## 総合政策部会（第1回、令和7年7月11日）における主な委員発言要旨及び対応案

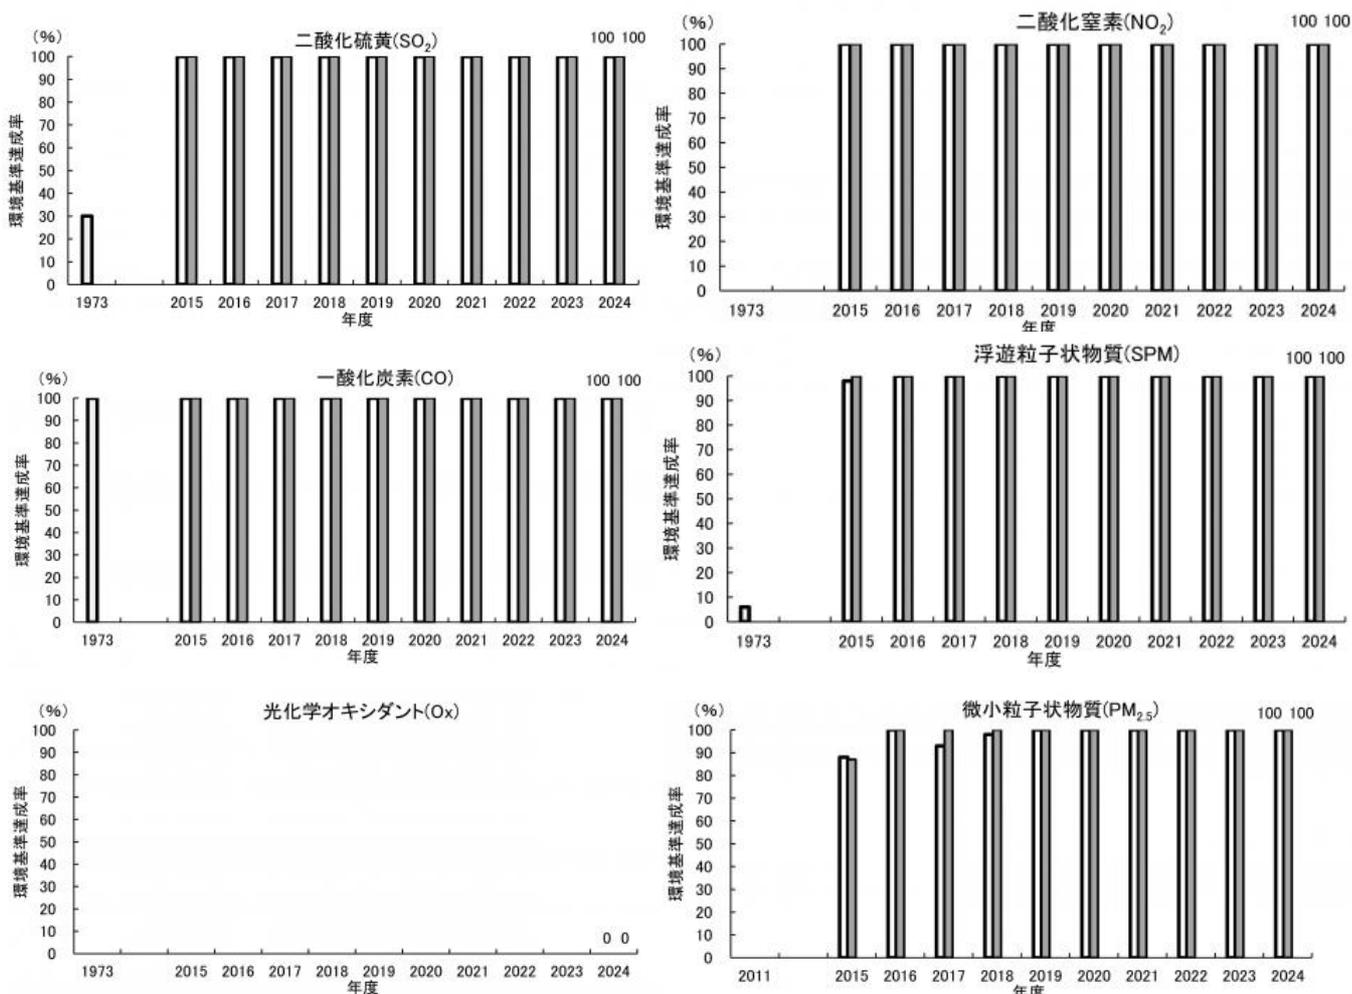
番号	主な発言要旨	対応案
6	<p>NO<sub>x</sub> が減少しない限り、光化学オキシダント対策はこれ以上進まない。</p> <p>次回委員会で以下の資料を提出していただきたい。</p> <ol style="list-style-type: none"> <li>1 愛知県の大気環境基準の達成状況と未達成の場合の要因</li> <li>2 単位燃料使用量あたりの水素・アンモニアを含む燃料種別ごとの大気汚染物質の排出量</li> </ol>	<ol style="list-style-type: none"> <li>1 愛知県の大気環境基準の達成状況と未達成の場合の要因 <p>2024年度の大気汚染調査結果は別添のとおりであり、光化学オキシダントを除き、全ての測定局で環境基準を達成しました。</p> <p>光化学オキシダントの環境基準が達成していないのは全国的な状況ですが、環境省が令和4年1月に取りまとめた「光化学オキシダント対策ワーキングプラン」では、「光化学オキシダントは、前駆物質となるNO<sub>x</sub>やVOCが大気中で光化学反応を起こすことにより生成される。これまでに、前駆物質の大気中濃度による反応性や、物質ごとのオゾン生成能など、生成機構に関する研究は実施されているが、その複雑さ故に、未だに解明には至っていない。」としています。</p> <p>また、本プランに基づき、光化学オキシダント濃度低減に向けた新たな対策の検討が進められており、令和7年5月の報告によると、「国内のVOC排出抑制は、夏季の高濃度の低減に効果的に寄与しており、光化学オキシダントの濃度低減の観点から重要な対策であると言える。また、春季は越境汚染の影響が大きく、光化学オキシダント濃度の削減効果が得られにくくなっていると考えられることについては、今後、東アジア地域からの越境汚染に対応することが重要であることを示している。これらのことから、引き続き国内のVOC発生抑制対策を推進するとともに、併せて越境汚染対策を推進していくことが重要である。」としています。本県としては、国の動向を注視してまいりたいと考えております。</p> </li> </ol>

番号	主な発言要旨	対応案
		<p>2 単位燃料使用量あたりの水素・アンモニアを含む燃料種別ごとの大気汚染物質の排出量</p> <p>天然ガスの環境特性については、下図のとおりです。都市ガスについては、天然ガスを主成分としていることから天然ガスと同等であると考えられます。</p> <p>また、水素及びアンモニアについては、炭素分、硫黄分を含まないため CO<sub>2</sub>、SO<sub>x</sub> の排出はないものの、NO<sub>x</sub> の排出があることから、低 NO<sub>x</sub> バーナーの開発が進められています。</p> <p>なお、株式会社 JERA は碧南火力発電所 4 号機において 2024 年に燃料アンモニア転換実証試験を実施しており、その結果、燃料アンモニア転換前（石炭専焼）と比較して、窒素酸化物（NO<sub>x</sub>）は同等以下であったことが確認されています。</p> <p style="text-align: center;">図 石炭を 100 とした場合の排出量比較</p>  <p>出典：独立行政法人エネルギー・金属鉱物資源機構 Web ページ「知っておきたい天然ガスの基礎知識」</p>
